ZMĚNOVÝ LIST

Projekt: TGM 16 – Rekonstrukce budovy Magistrátu
v Přerově

Číslo změnového listu: 044

Název změnového listu: Betonové stropy přístavby

Příloha č. 2 – Schéma stropů přístavby

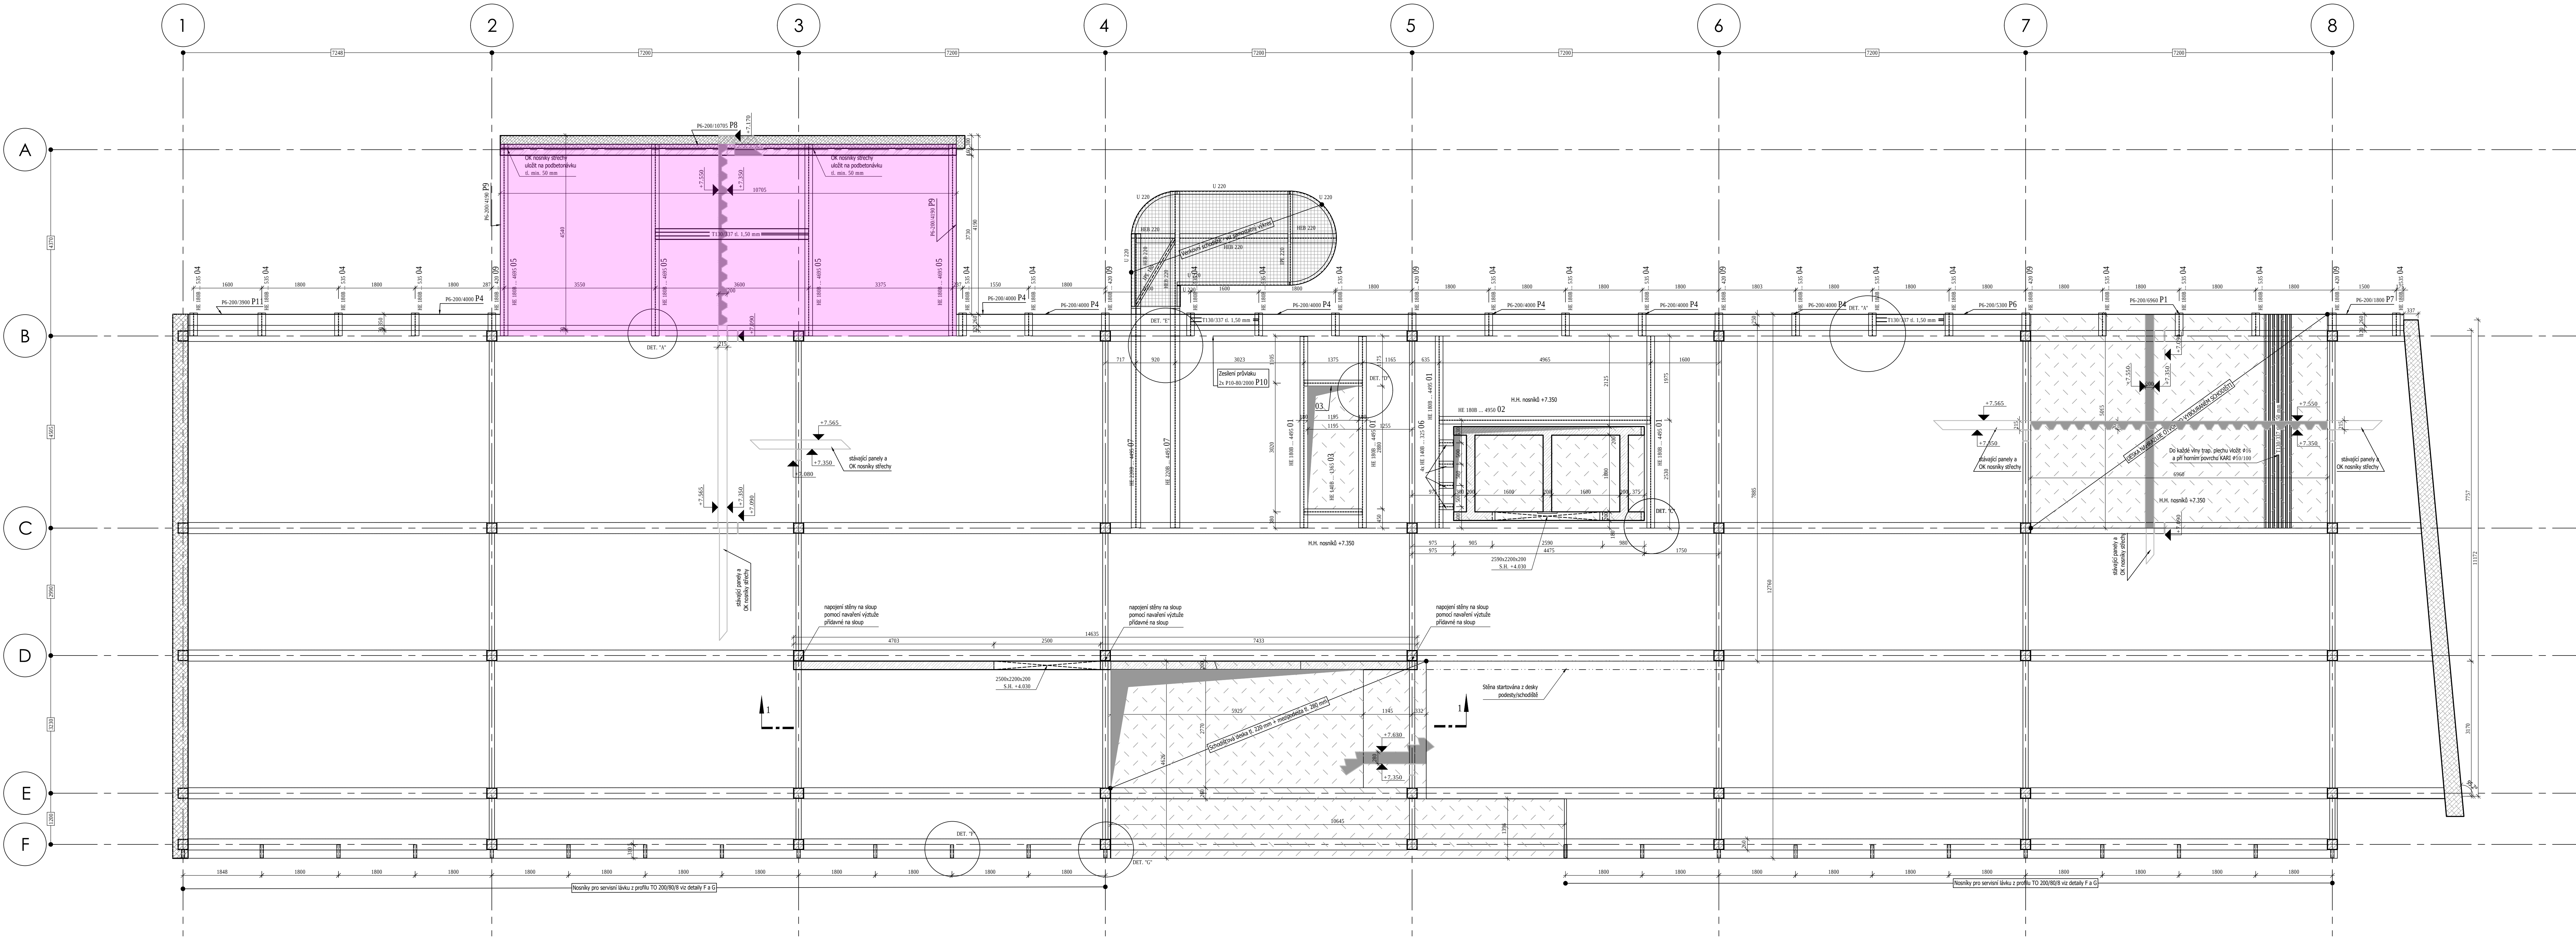
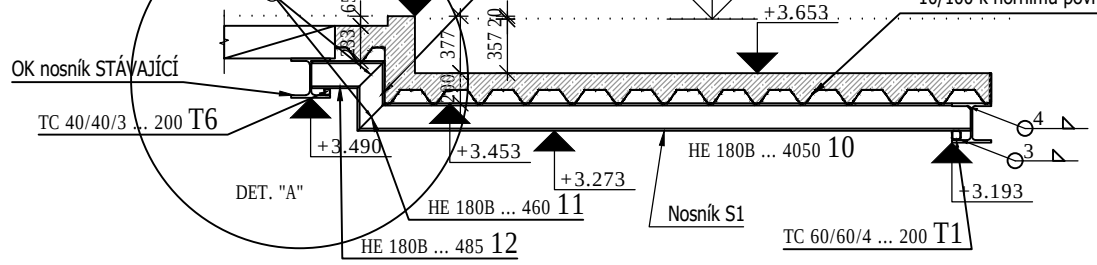
Jedná se o doplnění výkazu výměr o dodávku a ukládku betonu do stropní konstrukce nad 1.PP, nad 1.NP a 2.NP přístavby objektu.

V rámci konstrukční skladby stropních konstrukcí nebyla položka dodávky a ukládky betonu v rozsahu dle Přílohy č.2 v rozpočtu zohledněna.

Dodávky a uložení betonu přístavby nebyly součástí výkazu výměr smluvního rozpočtu.
